Bakkabraut 2-4, Bryggjuvör 1, 2, 3, Þinghólsbraut 77 og 79.

Svæði 13 á þróunarsvæði á Kársnesi (ÞR-1)

Tillaga að breyttu deiliskipulagi
Umsögn skipulagsdeildar
1/2

15. desember 2022, uppfært 25. maí 2023
Málsnúmer í ONEsystem: 2009744
1/2

3.21. Athugasemd – Berglind Aðalsteinsdóttir, Sunnubraut 41 sjá fylgiskjal nr. 27

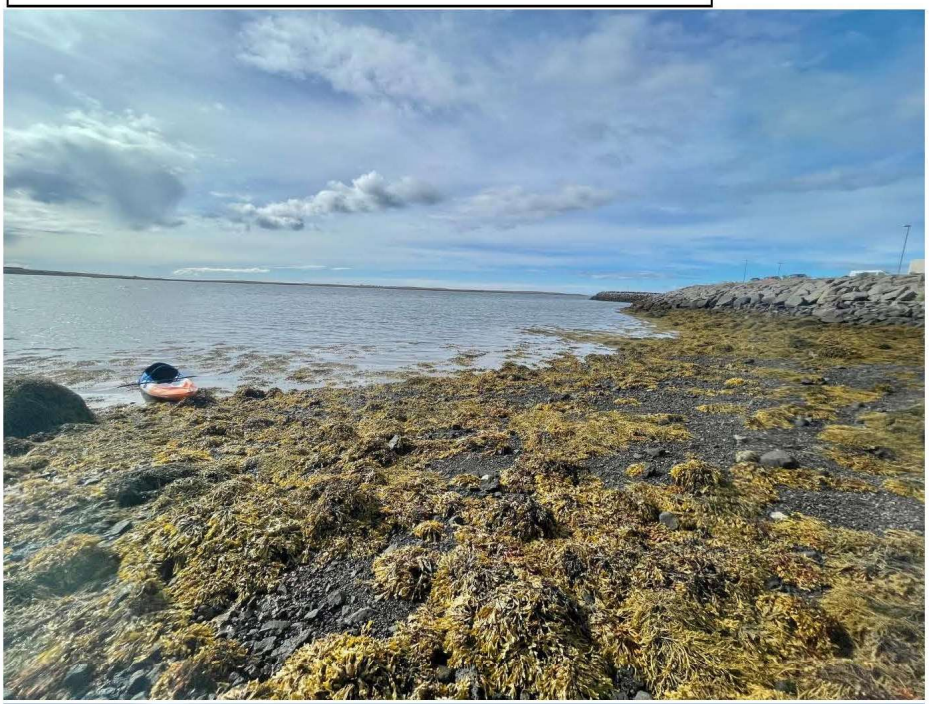
Landfylling.
Það vantar nákvæmar upplýsingar um legu fyrirhugaðrar landfyllingar. **Falleg vík strax sunnan við mót núverandi landfyllingar er í hættu, sjá meðfylgjandi myndir** sem sýna svæðið sem umræðir og augljósa muninn á náttúrlegu fjörunni og brattri grjóthleðslu landfyllingarinnar. Það þrífst ekkert dýralíf í brattri grjóthleðslu landfyllingar nema hugsanlega vargur. Náttúruleg fjaran er heimkynni fjölbreytts lífríkis, býður uppá möguleika til útivistar og náttúruupplifunar fyrir börn og fullorðna og leyfir gott aðgengi m.a. til að sjósetja kayak, bretti og til sjósundsiðkunar. **Í ljósi þess hve heildarumfang landfyllingar á Kársnesinu er mikil nú þegar, er Kópavogsbæ ekki heimilt að ráðast í frekari landfyllingar, óháð stærð, án undangenginnar meðferðar á grundvelli laga nr. 111/2021 um umhverfismat framkvæmda og áætlana. Sá háttur að hluta niður framkvæmdir er almennt ekki í samræmi við markmið laga.**

Framangreindar upplýsingar koma frá Skipulagsstofnun við fyrirspurn um leyfi til áframhaldandi landfyllingar á Kársnesi.
Nálægð fyrirhugaðrar landfyllingar við friðlýsta fjöru er auk þess áhyggjuefni. Réttast væri að aðlaga fyrihugaða byggð og skipulag svæðisins að núverandi landrými.

Landfylling.

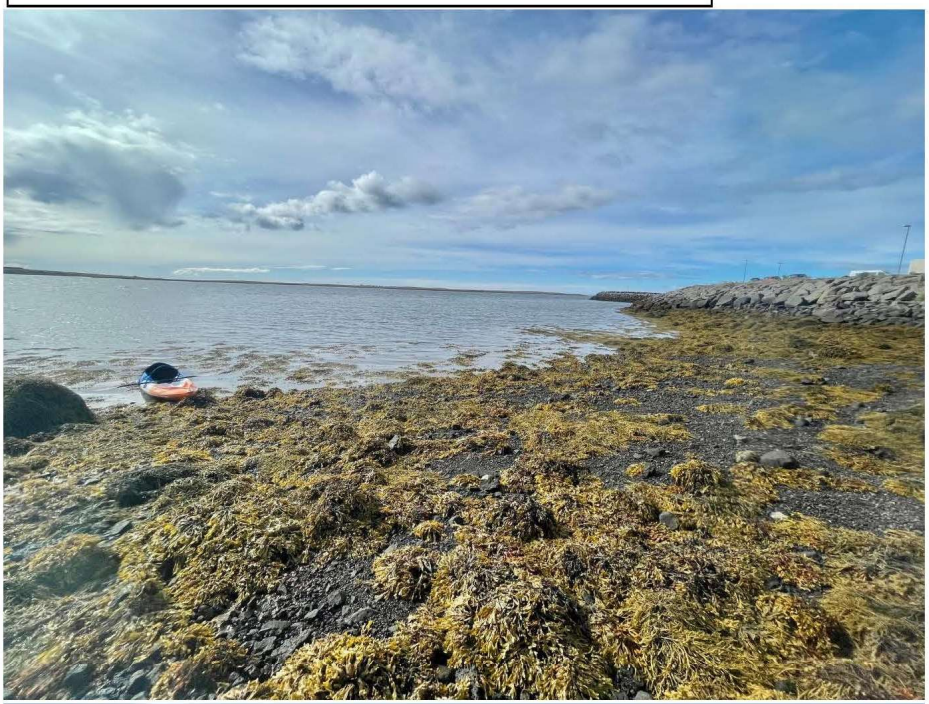
Það vantar nákvæmar upplýsingar um legu fyrirhugaðrar landfyllingar. **Falleg vík strax sunnan við mót núverandi landfyllingar er í hættu, sjá meðfylgjandi myndir** sem sýna svæðið sem umræðir og augljósa muninn á náttúrlegu fjörunni og brattri grjóthleðslu landfyllingarinnar. Það þrífst ekkert dýralíf í brattri grjóthleðslu landfyllingar nema hugsanlega vargur. Náttúruleg fjaran er heimkynni fjölbreytts lífríkis, býður uppá möguleika til útivistar og náttúruupplifunar fyrir börn og fullorðna og leyfir gott aðgengi m.a. til að sjósetja kayak, bretti og til sjósundsiðkunar. **Í ljósi þess hve heildarumfang landfyllingar á Kársnesinu er mikil nú þegar, er Kópavogsbæ ekki heimilt að ráðast í frekari landfyllingar, óháð stærð, án undangenginnar meðferðar á grundvelli laga nr. 111/2021 um umhverfismat framkvæmda og áætlana. Sá háttur að hluta niður framkvæmdir er almennt ekki í samræmi við markmið laga.**

Framangreindar upplýsingar koma frá Skipulagsstofnun við fyrirspurn um leyfi til áframhaldandi landfyllingar á Kársnesi.
Nálægð fyrirhugaðrar landfyllingar við friðlýsta fjöru er auk þess áhyggjuefni. Réttast væri að aðlaga fyrihugaða byggð og skipulag svæðisins að núverandi landrými.
